三菱ホイスト
セールスとサービス

No. 855-0315

CPU・OLM 基板変更のお知らせ

件名	CPU・OLM 基板 変更のお知らせ	発行日付	２０１９年８月１日
		〒819-0192 福岡県福岡市西区今宿東一丁目１番１号 三菱電機 FA 産業機器株式会社　℡ 092-805-3400

6．新基板外観(接続ポート部分)

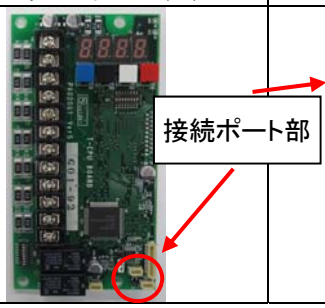
4．変更理由
　クレーンリモート監視システム対応とする為、基板へ専用接続ポートを設けております。
5．変更点及び注意点
　(1) 400V 級・US 等上記にない機種は順次開発切替を予定しております。
　(2) UR 機種の切替予定はありません。
　(3) 機能・操作・取付寸法に関しては従来通りで変更はございません。

CPU 基板　上記 No1, 5, 6	CPU 基板　上記 No2, 3, 4	OLM 基板　上記 No7, 8, 9, 10
